# 泊発電所 敷地内の地質・地質構造 に関するコメント回答

平成25年12月11日  
北海道電力株式会社

試掘坑天端における  
F-2, F-3断層の切り合い

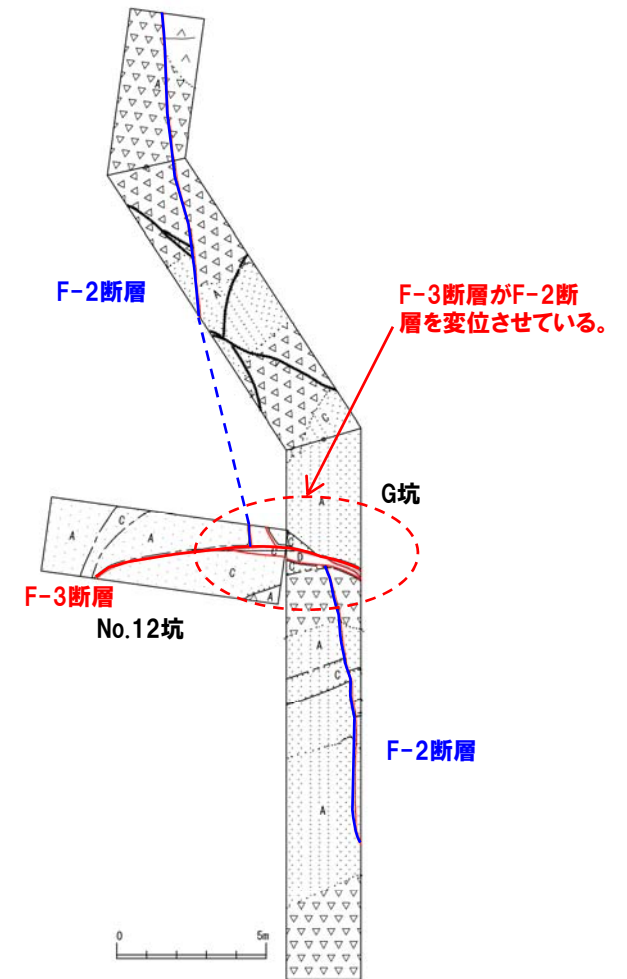
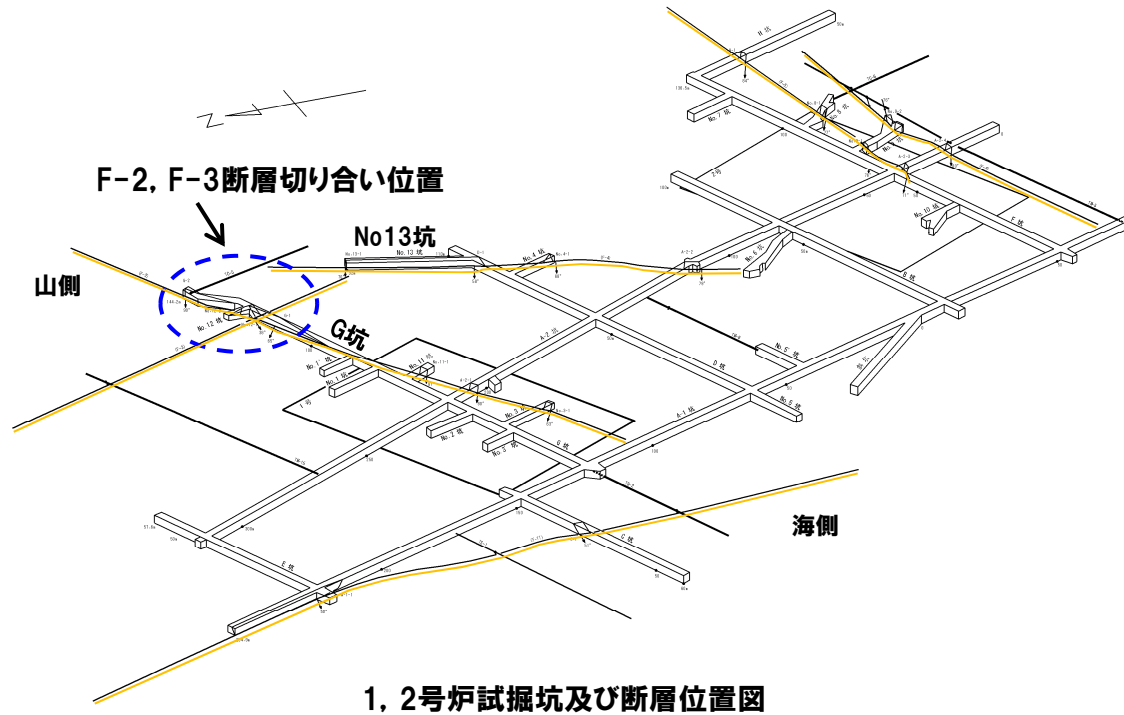
F-2断層とF-3断層の切り合い関係を説明するための試掘坑展開図は、試掘坑の線形を考慮した図示にすること。

【F-2断層とF-3断層の切り合いの関係について】

○F-3断層は、No12坑付近でF-2断層に変位を与えている。

裏沢露頭スケッチ

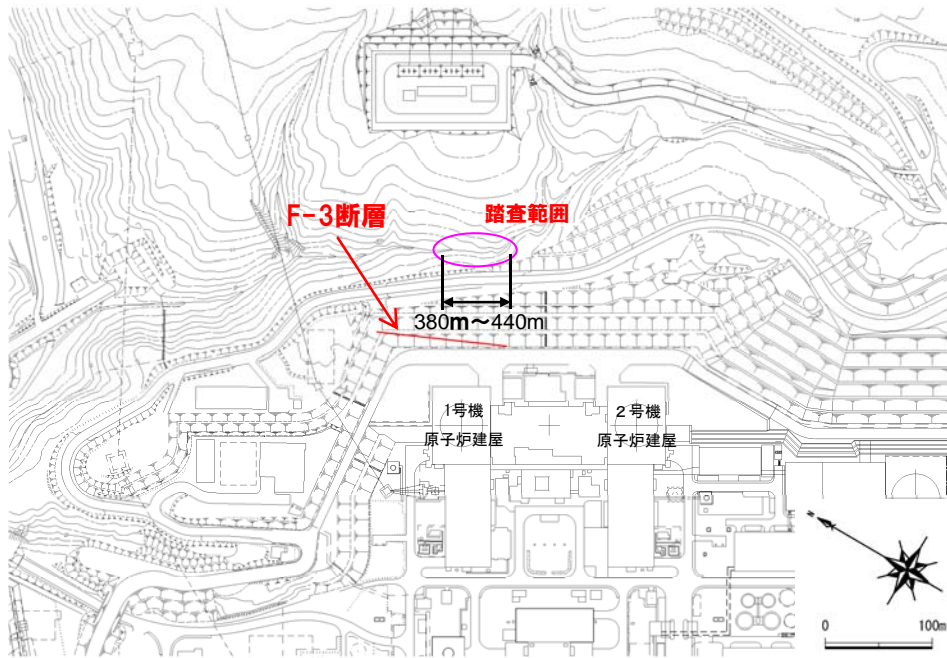
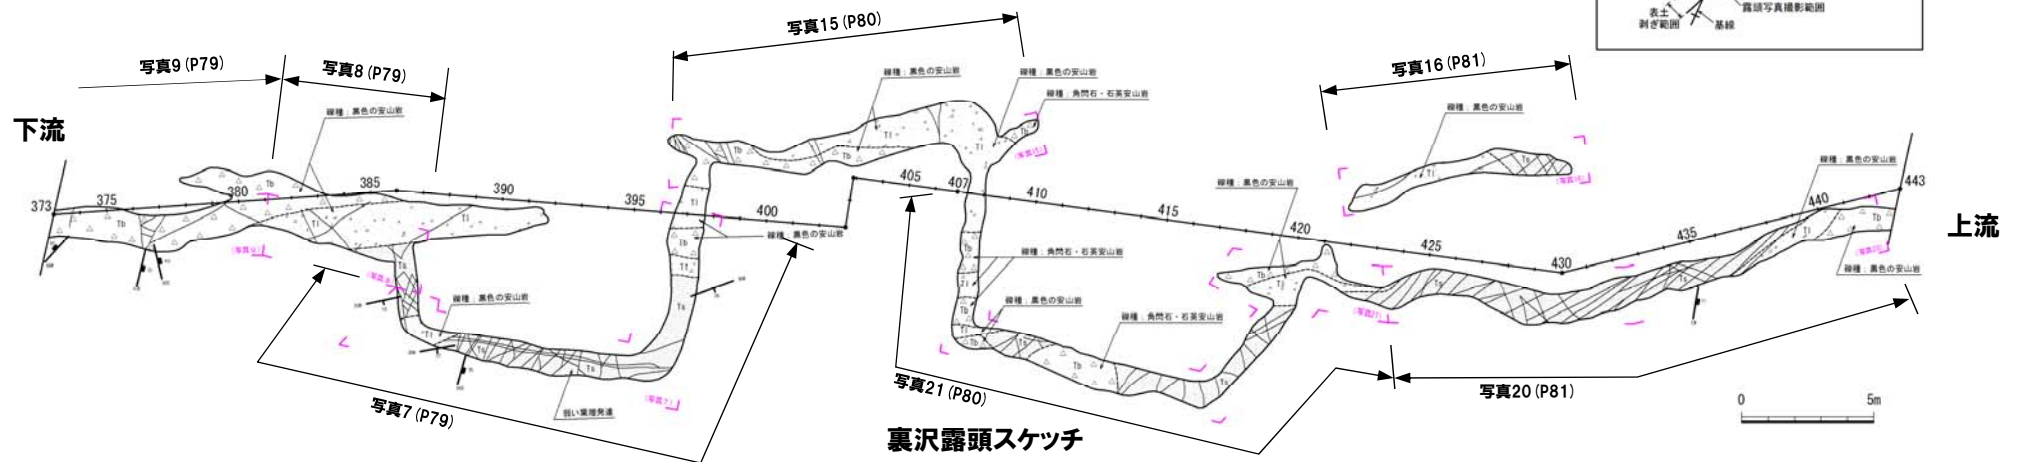
F-3断層の開削調査位置付近の沢の地表地質踏査結果を提示すること。

#### 【地表地質踏査結果:裏沢】

- 裏沢で実施した地表地質踏査結果では、溪床に連続露頭が確認された。
- 380m～440m付近に認められる凝灰岩類は、試掘坑内でF-3断層が認められた地層と同層準の地層と推定される。
- 上記地層内及び地層境界では、断層は確認されていない。
